# Città metropolitana di Venezia

## COMITATO VALUTAZIONE DI IMPATTO AMBIENTALE

Parere n. 8/2018

**OGGETTO:** Ditta: MENIN & BUSATO Snc di Menin Massimo E C.–  
Sede legale in Comune di Campagna Lupia in via dell'Artigianato n. 32  
Sede operativa in via I Maggio n. 110 – Campagna Lupia (VE)  
Intervento: Rinnovo con modifica dell'attività di recupero rifiuti esistente in via primo maggio Campagna Lupia. Procedura di verifica di assoggettabilità alla procedura di VIA ai sensi dell'art. 19 del D.lgs. 152/2006 e ss.mm.ii. e dell'art.13 della L.R n. 4/2016.

La nuova organizzazione dell'impianto è individuata nella **Tavola 03- REV-01** di Progetto

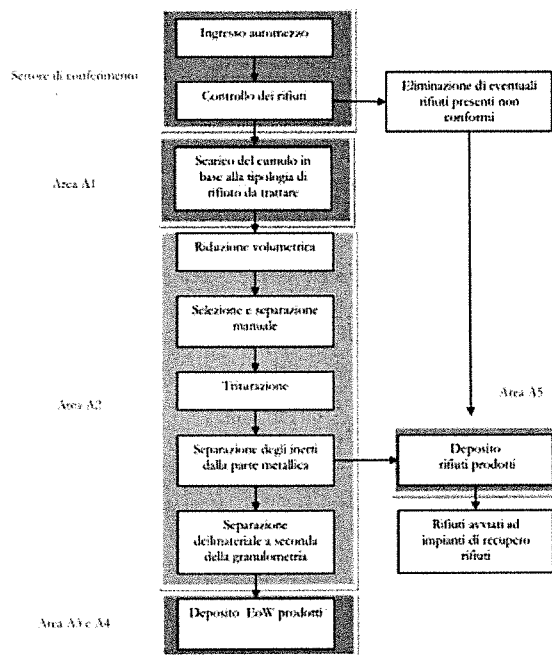
2. La superficie pavimentata in calcestruzzo, corrispondente alle aree di gestione rifiuti (Settore di Conferimento, A1, A2, A3, A5), dovrà essere perimetrata con un cordolo.
